改善箇所説明図 ①

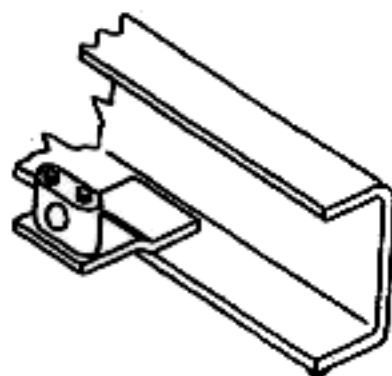
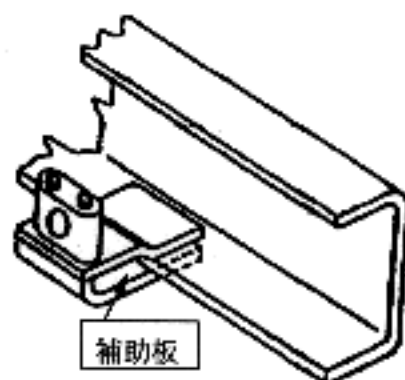
基準不適合発生箇所

駐車ブレーキの取付金具（ブラケット）のフレームへの溶接が不適切なため、強度が不足しているものがあり、そのままの状態で使用を続けると、ブラケットが変形し、最悪の場合、駐車ブレーキの機構が外れて駐車ブレーキが作動しなくなるおそれがある。

識別：駐車ブレーキ下方に黄色ペイントを塗布する。

全車両、ブラケットの溶接不足部分を溶接するとともに、補助板を追加して溶接する。
